パイオニアテック 総合カタログ Vol.6 正誤表

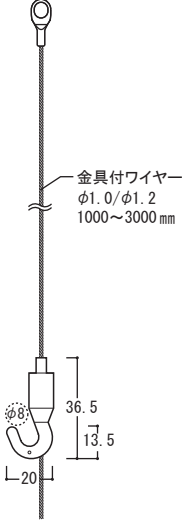
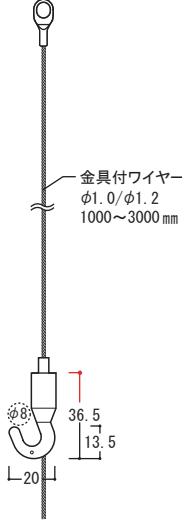
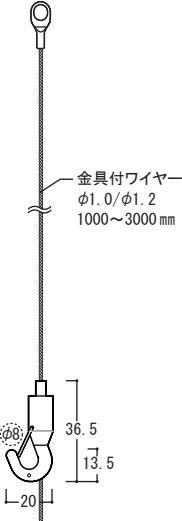
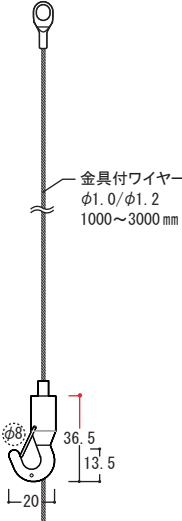
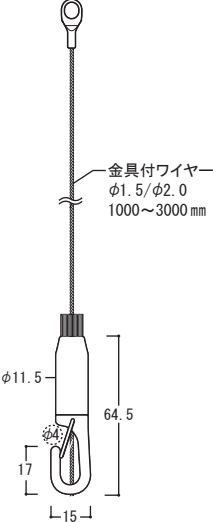
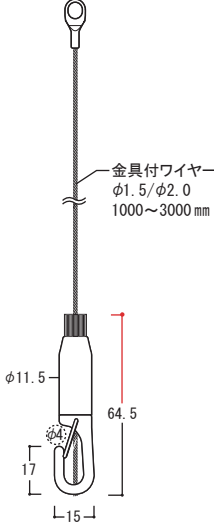
項	訂正箇所	訂正内容	誤	正									
27	スターロック PR-CB12	寸法図誤り											
	スターロック PR-17	対応ワイヤー径訂正 耐荷重訂正	<table border="1" data-bbox="742 696 970 752"> <tr> <td>φ1.0</td> <td>φ1.2</td> <td>φ1.5</td> </tr> <tr> <td>~8kg</td> <td>~10kg</td> <td>~15kg</td> </tr> </table>	φ1.0	φ1.2	φ1.5	~8kg	~10kg	~15kg	<table border="1" data-bbox="1193 696 1342 752"> <tr> <td>φ1.2</td> <td>φ1.5</td> </tr> <tr> <td>~10kg</td> <td>~15kg</td> </tr> </table>	φ1.2	φ1.5	~10kg
φ1.0	φ1.2	φ1.5											
~8kg	~10kg	~15kg											
φ1.2	φ1.5												
~10kg	~15kg												
30	スターロック PR-24A	寸法図誤り											
31	スターロック PR-24B	寸法図誤り											
38	スターロック PR-27A	寸法図誤り											
	スターロック PR-27B	寸法図誤り

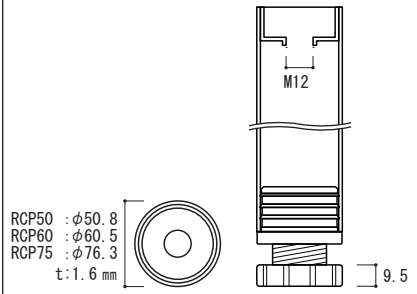
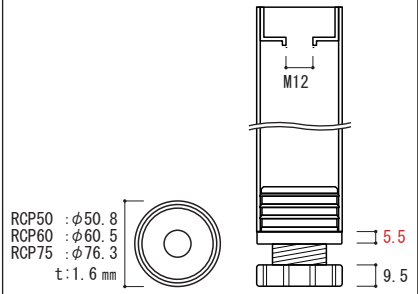
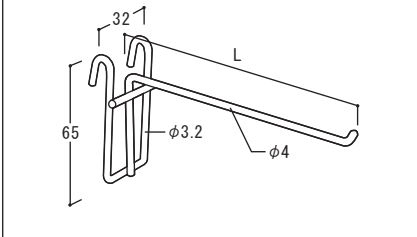
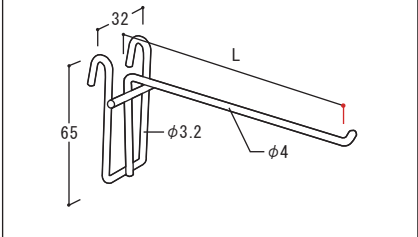
項	訂正箇所	訂正内容	誤	正
199	ワイヤーオールズ RS-GPM	誤表記	グリップル・プラスラージ(ワイヤー拘束金具)	グリップル・プラス <b>ミディアム</b> (ワイヤー拘束金具)
200	ワイヤーオールズ WA-PA47S	寸法図不足		<p>17.8 9</p> <p>WA-AZH WA-AZF</p>
255	pt-pop PT-R	取付図誤り	<p>ゴムパッキン×2 ゴムパッキン</p> <p>6mmガラスの場合 8mmガラスの場合</p> <p>ガラス(6mm) ガラス(8mm)</p> <p>ガラスパッキン×2 ガラスパッキン×1</p>	<p>ゴムパッキン×2</p> <p>6mmガラスの場合</p> <p>ガラス(6mm) ゴムパッキン×2</p>
257	pt-pop PT-MGA	寸法図誤り	<p>M6 P1.0</p> <p>20 1 6.5 20 20 5</p>	<p>M6 P1.0</p> <p>20 1 6.5 20 15 5</p>
258	pt-pop PT-SB	寸法図誤り	<p>M3 六角穴付ネジ(六角レンチ1.5)</p> <p>M10 P1.5</p> <p>13 4.2 11 10/15/20 11 4.5 4.2 5 4x20 13 8</p>	<p>M3 六角穴付ネジ(六角レンチ1.5)</p> <p>M10 P1.5</p> <p>13 4.2 11 10/15/20 11 4.5 4.2 5 4x35 4x40 4x45 13 8</p>
